## 改善箇所説明図

### アシストグリップ取付部のパネル

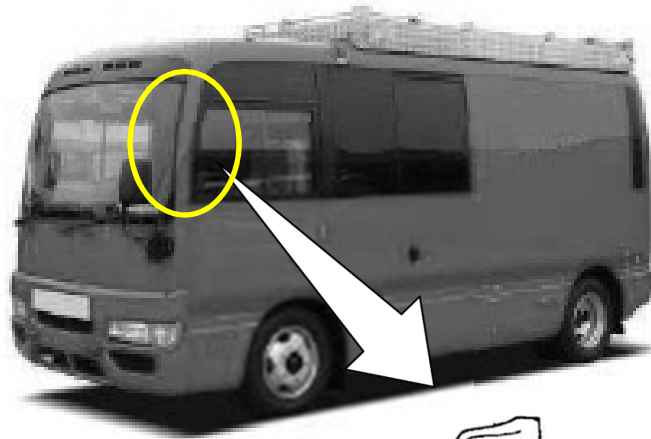
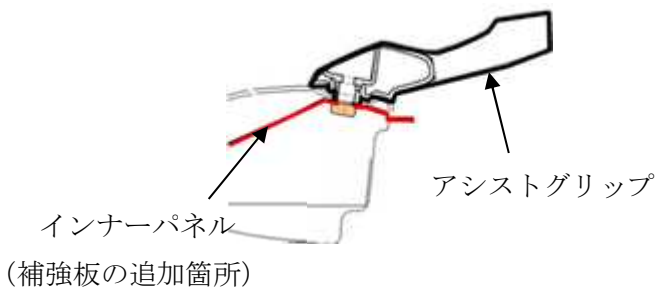
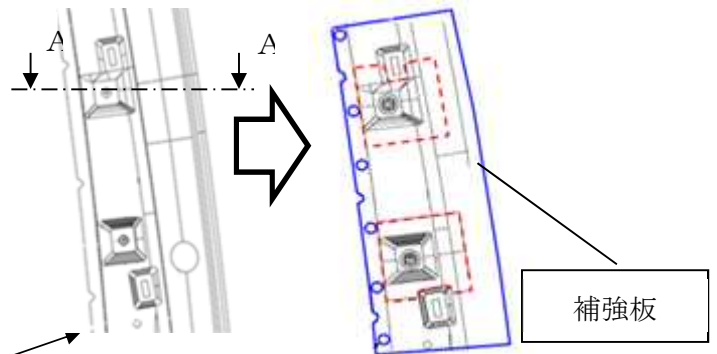
助手席のアシストグリップにおいて、取付部のパネルの強度が不足しているため、繰り返し使用することで、パネルに亀裂が入ることがある。そのため、そのままの状態で使用すると、助手席に乗り込む際にアシストグリップが外れ、最悪の場合、転倒するおそれがある。

全車両、助手席側アシストグリップ取付部に補強板を追加する。

識別：金色のシールをモデルナンバープレートに貼り付ける。
